Artikel: Expertenbericht betreffend den Gebäudeeinsturz in der Aeschenvorstadt Basel am 28. August 1901
Autor: [s.n.]
DOI: <https://doi.org/10.5169/seals-23368>

Expertenbericht betreffend den Gebäudeeinsturz in der Aeschenvorstadt Basel am 28. August 1901.

Expertenbericht zum Gebäudeeinsturz in der Aeschenvorstadt zu Basel.

Abb. 2. Anordnung von Pfeiler, Unterzug und Bogen in der Vorhalle des Erdgeschosses. Masstab 1 : 60.

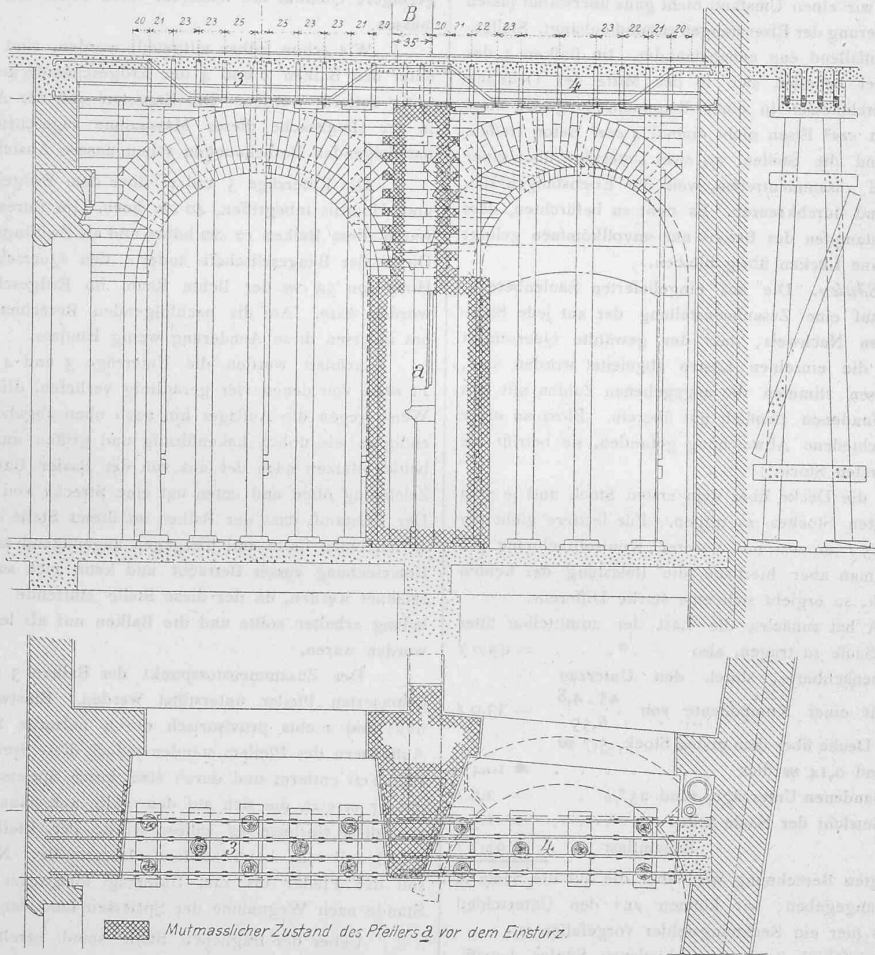
Es betrifft dies die Art, wie die Arbeiten am Unterzug über dem Erdgeschoss in der Vorhalle zum Haupteingang des Hotels ausgeführt wurden. Wie aus den Plänen (Abb. 1 S. 215 und Abb. 2 S. 227) ersichtlich, ruht der in Hennebique-Bauweise ausgeführte Unterzug 3 und 4 in der südlichen Brandmauer und ausserdem auf zwei nicht in armiertem Beton, sondern in Mauerwerk aufgeführten Pfeilern, die dekorative Mauerbogen aufzunehmen bestimmt waren.

Dieser Unterzug war nun im Gegensatz zu anderen nicht als einheitlicher Träger von der Brandmauer bis zum grösseren Pfeiler (um den sich die Treppe zu den im ersten Stocke gelegenen Restaurationssälen windet) gebaut, sondern er sollte sich auf den zwischen den zwei Haupteingangsthüren befindlichen kleinern Pfeiler a stützen. Aus diesem Grunde waren die Einsenelagen über dem Pfeiler a gestossen, so dass mit Bezug auf seine eigentliche Tragfähigkeit der Unterzug aus zwei Teilen bestand. In richtiger Würdigung dieses Umstandes wurde der Unterzug rechts und links von dem *zunächst nicht auf Deckenhöhe aufgemauerten* Zwischenpfeiler abgestützt. Am Tage der Katastrophe war nun bereits Anordnung getroffen, den Pfeiler a weiter aufzumauern und die denselben mit dem andern Pfeiler und der Brandmauer verbindenden Mauerbogen zu erstellen. Diese Mauerbogen hätten konstruktiv in den Pfeiler hineingegriffen,

Der Zusammenstosspunkt der Balken 3 und 4 sollte durch einen gemauerten Pfeiler unterstützt werden. Einstweilen wurde der Balken links und rechts provisorisch durch hölzerne Spriessen getragen. Beim Aufmauern des Pfeilers standen jedoch diese Spriessen im Wege, sie wurden zum Teil entfernt und durch eine kurze Sprieße von etwa 10 cm Durchmesser ersetzt, die sich auf den halb aufgemauerten Pfeiler stützte. So weit diese Sprieße es zulies, wurde der Pfeiler noch weiter gemauert, jedoch mit sehr beschränktem Querschnitt. Nach den Zeugenaussagen soll der Pfeiler bis zum Unterzug fortgesetzt worden sein. Etwa eine Stunde nach Wegnahme der Spriessen fand der Einsturz statt.

Nun bleibt noch der mit stark verringertem Querschnitt nach oben fortgesetzte Backsteinpfeiler übrig. Nach den von zwei Zeugen angefertigten Skizzen (Abb. 2) besass derselbe in seinem obern Teil eine Querschnittsfläche von etwa 1/10 m², nach der Beschreibung des Herrn Linder vom 26. Oktober eine Fläche von etwa 1/8 m². Bei regelmässigem Mauerwerk und festem Mörtel wäre dieser Pfeiler vielleicht imstande gewesen eine Last von 17 t zu tragen. Das Mauerwerk war jedoch für den späteren Anschluss mit Verzahnung ausgeführt und der Kalkmörtel vollkommen frisch und weich. Eine kleine Nebenursache genügte, um die Holzspriese zu zersplittern, den Mörtel herauszuquetschen und das schmale Mauerchen zum Wanken zu bringen.
